改善箇所説明図

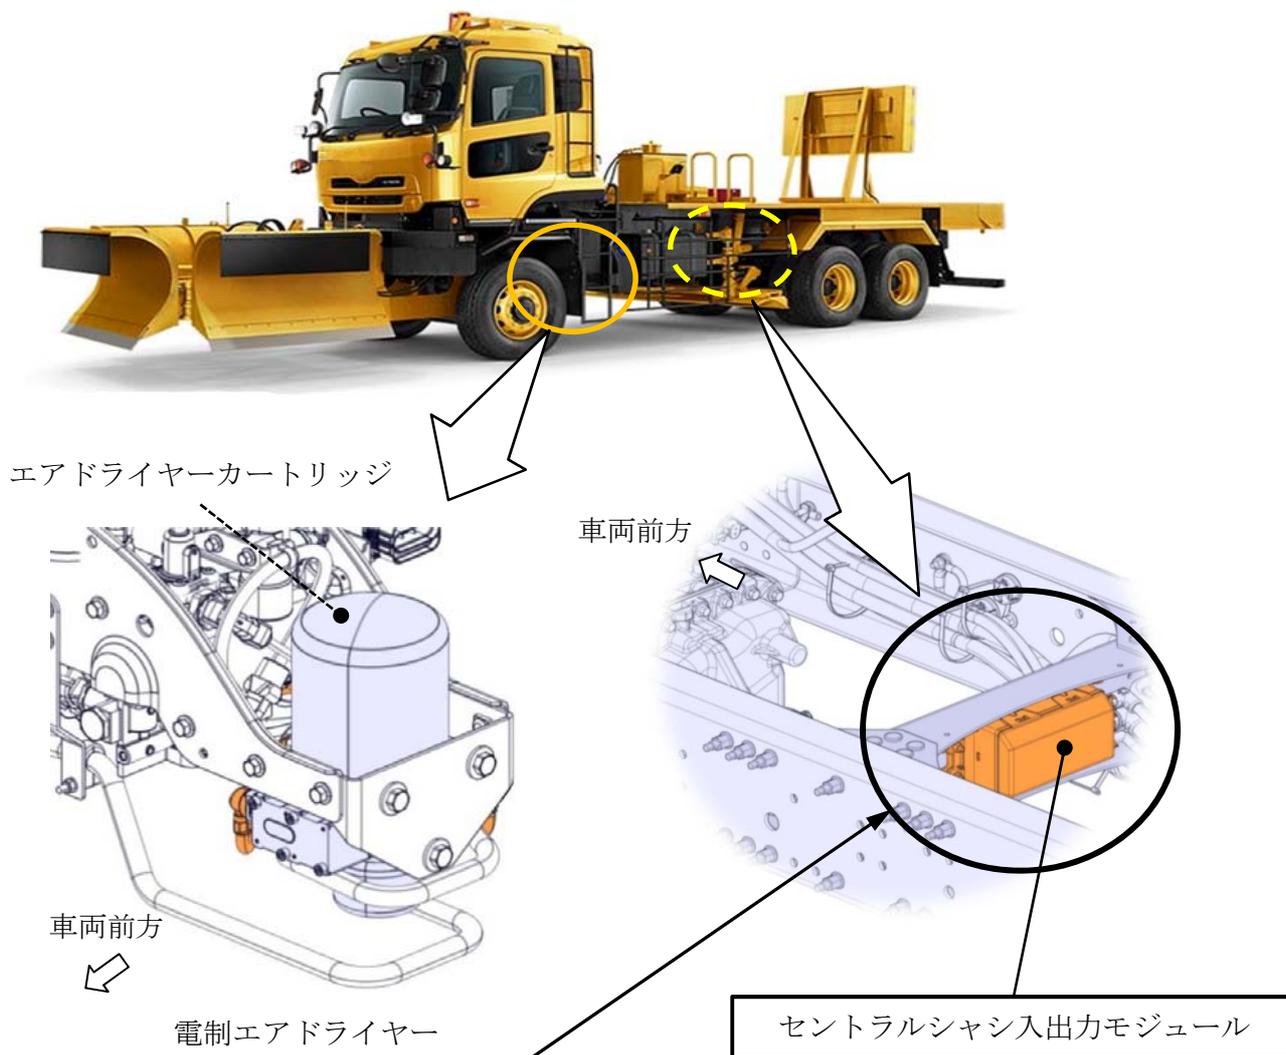
基準不適合発生箇所

大型トラックの電制エアドライヤーにおいて、セントラルシャシ入出力モジュールのエアドライヤー再生プログラムが不適切なため、当該ドライヤー乾燥再生動作が適切な頻度で実行されず乾燥剤の吸湿能力の低下により、高湿度圧縮空気がエアタンク及び各エアシステム回路内で結露し凝縮水が生成される。そのため、そのままの状態で使用を続けると、凝縮水の影響により車高調整不良等が発生することがある。最悪の場合、外気温が氷点下の環境において、ブレーキ系のエアバルブ内に残留した水分が凍結し、ブレーキ異常の警告メッセージが表示されるとともに、電子制御ブレーキシステム（EBS）が作動不良に至るおそれがある。

改善の内容

全車両、セントラルシャシ入出力モジュールのプログラムを、対策プログラムに書き換える。なお、主ブレーキ異常および車高調整システム異常の警告メッセージが表示されている場合は、故障診断を行い該当する部品を交換し、エア配管内をエアパージする。

識別：作業完了車は、助手席ステップ部VINプレート左上端に赤色ペイントを塗布する。
